Rapport de l'Inspection des installations classées

Visite d'inspection du 19/08/2025

CHIMIREC-MALO (Crémades)

SPR/2025-679

Séparateur hydrocarbure n°2

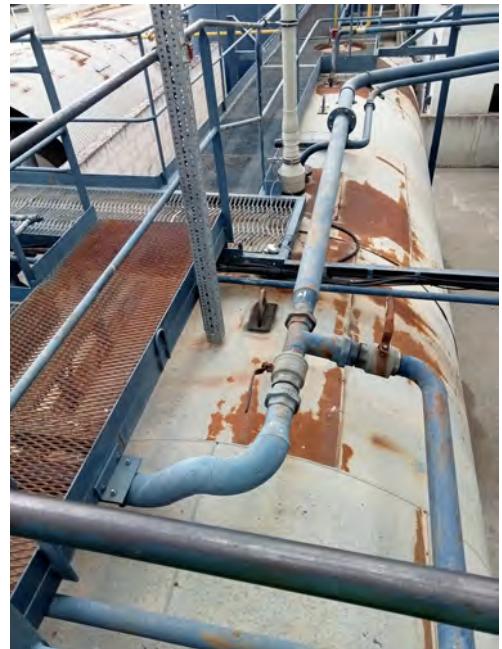
L'exploitant doit veiller à débroussailler au niveau du séparateur n°1 (au Nord-Est) afin de mettre en évidence la vanne de fermeture du réseau.
